ACTA No. 9

EL Ing. Luis Carlos inició la reunión agradeciendo la participación de los asistentes y presentó los objetivos de la sesión, como son la aclaración de inquietudes con relación a las observaciones del componente hidráulico del proyecto y la validación general del estado de cada uno de los componentes del proyecto. Se realizó una revisión de las observaciones del componente documental-general e hidráulico del proyecto:

CONTRATO DE CONSULTORIA No. CM 003 - 2021	OPTIMIZACION Y AMPLIACION DEL ALCANTARILLADO EN LA CABECERA CORREGIMENTAL DE SANTA MARIA EN EL MUNICIPIO DE BUESACO DEPARTAMENTO DE NARIÑO.	47
---	---	----

Imagen 1: plano planta alcantarillado. Fuente: Consultoría.

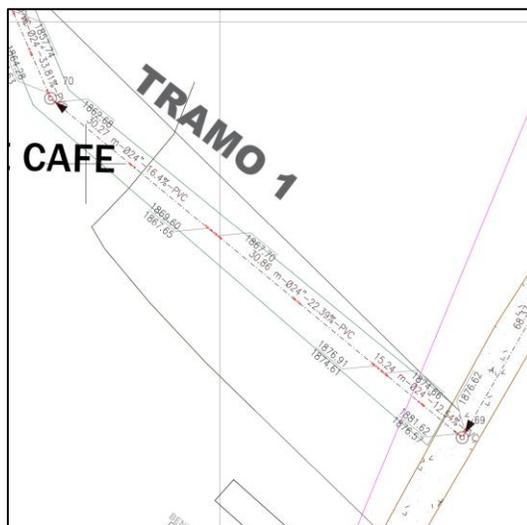
- **Se tienen tramos parciales, pero no se representa ningún tipo de estructura de conexión en el plano:**

Imagen 2: plano planta alcantarillado. Fuente: Consultoría.

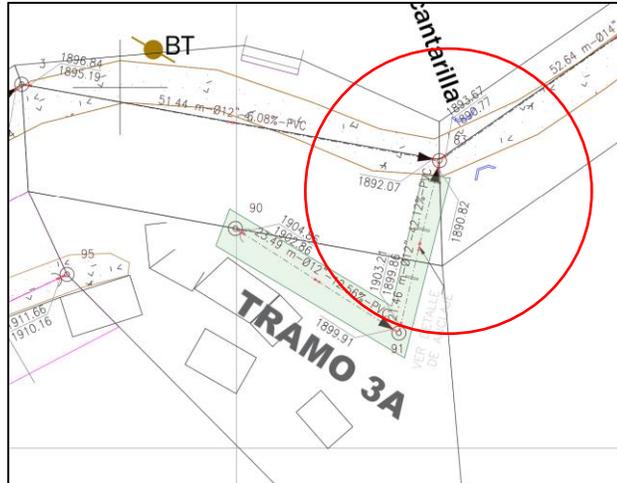
- **No se evidencian las convenciones de las cámaras de caída en el plano:**
